改善箇所説明図

改善内容

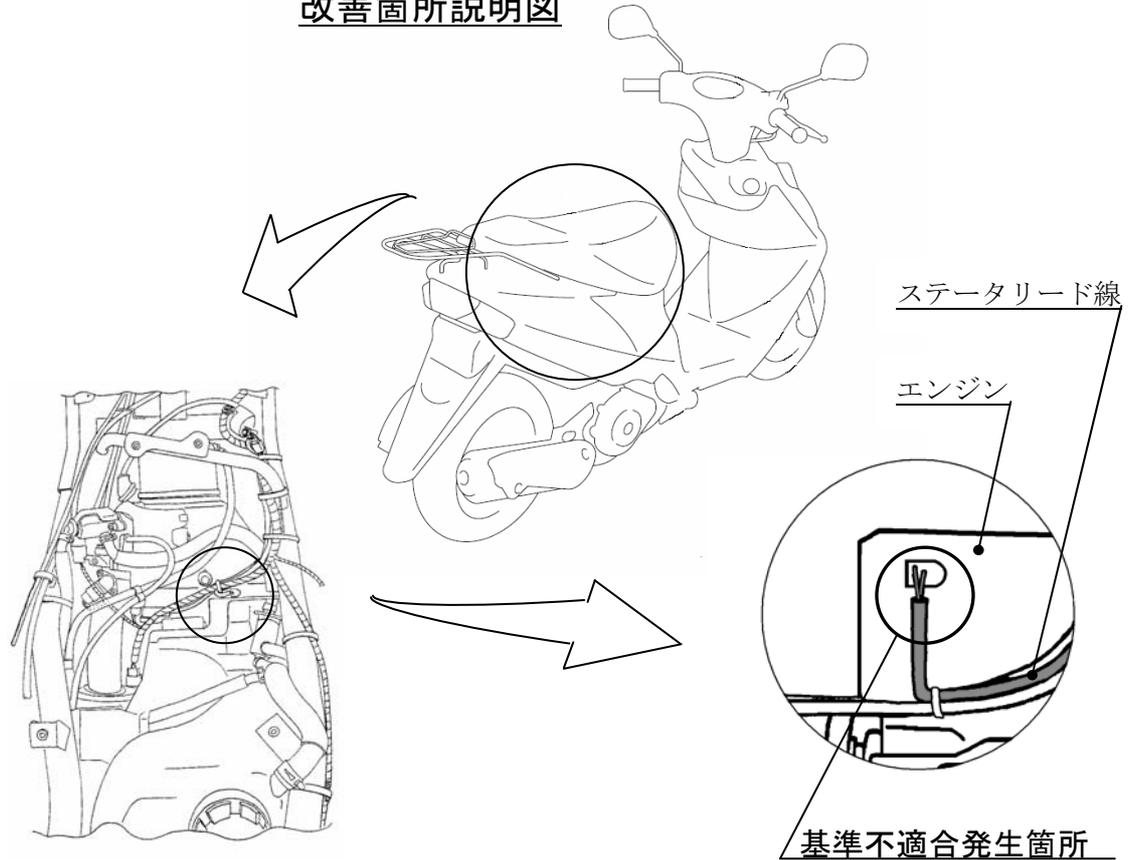
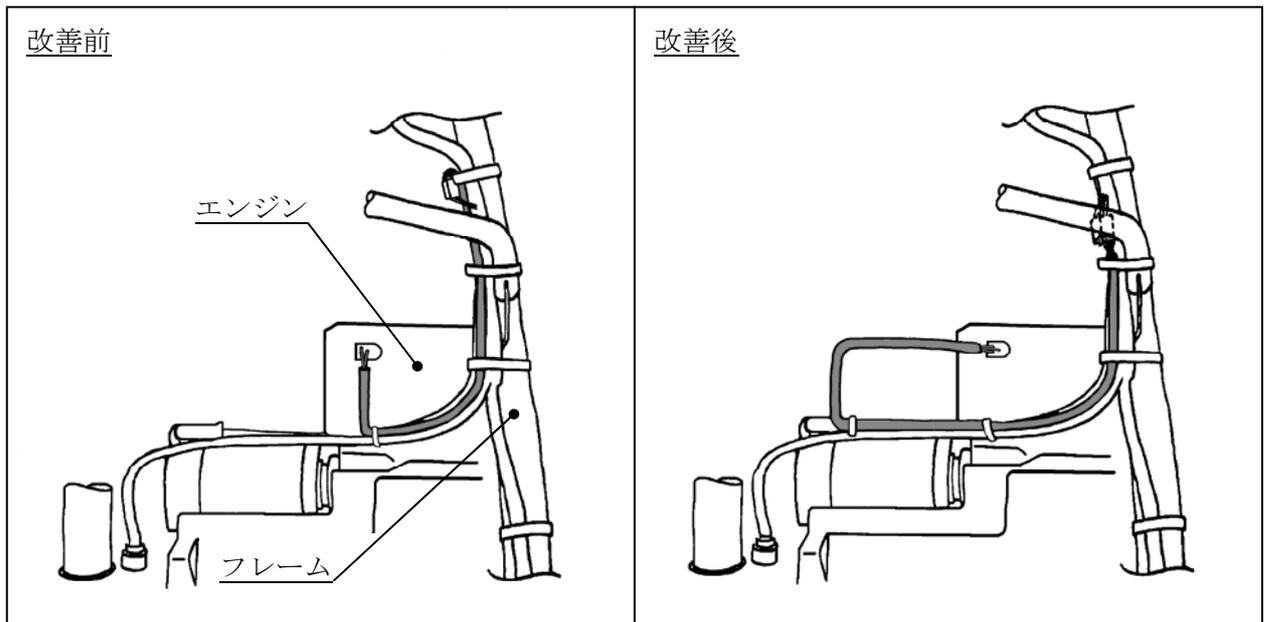
発電機において、ステータリード線の配索が不適切なため、走行中の車体の揺動により、当該リード線の取り出し部で屈曲を繰り返すものがある。そのため、そのままの状態で使用を続けると、リード線が断線し、前照灯及び尾灯が不灯となる、または原動機が停止し再始動できなくなるおそれがある。

全車両、ステータリード線の配索を変更し、発電機からの取り出し部のたるみを大きくとる。なお、当該リード線のたるみが少なく、既に損傷しているものに関しては、ステーター式を新品に交換する。

識別：緑色のシールを車わく(車台番号打刻位置付近)に貼り付ける。
